DETERMINAZIONE DEL DIRIGENTE SERVIZIO VIA E VINCA 13 aprile 2022, n. 128

D.Lgs. 152/2006 e smi, L. 241/1990. Provvedimento conclusivo del procedimento di valutazione di impatto ambientale e incidenza ambientale ricompreso nel procedimento ID VIA 693 ex art. 27 bis del TUA per il progetto definitivo di "Riqualificazione del Waterfront della Città Vecchia, nel tratto compreso tra Santa Scolastica, il Molo Sant'Antonio e il Molo San Nicola" nel Comune di Bari. Proponente: Comune di Bari.

Progetto: **Progetto definitivo di "Riqualificazione del Waterfront della Città Vecchia, nel tratto compreso tra Santa Scolastica, il molo San Antonio e molo San Nicola" nel Comune di Bari**

Parere espresso nella seduta del 05/04/2022 – Parere Finale

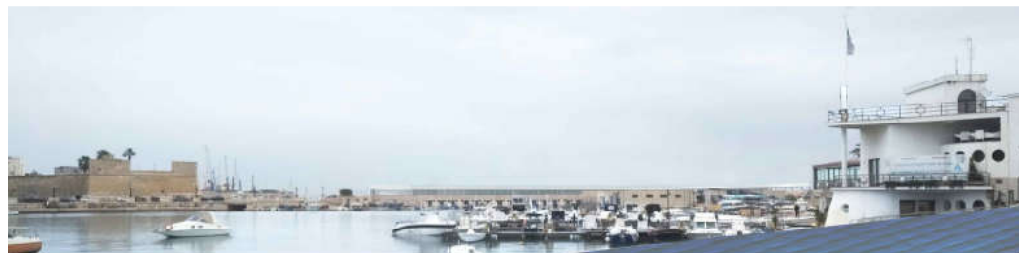
Il Comitato aveva altresì richiesto l'aggiornamento del Piano di Monitoraggio Ambientale con approfondimento delle modalità e l'individuazione delle eventuali "soglie di allarme".

Il proponente fornisce una prima risposta a quanto evidenziato e pertanto si ritiene che debba essere acquisito l'aggiornamento richiesto anche alla luce del parere ARPA n. 23385 del 05/04/2022; lo stesso dovrà essere convalidato da ARPA.
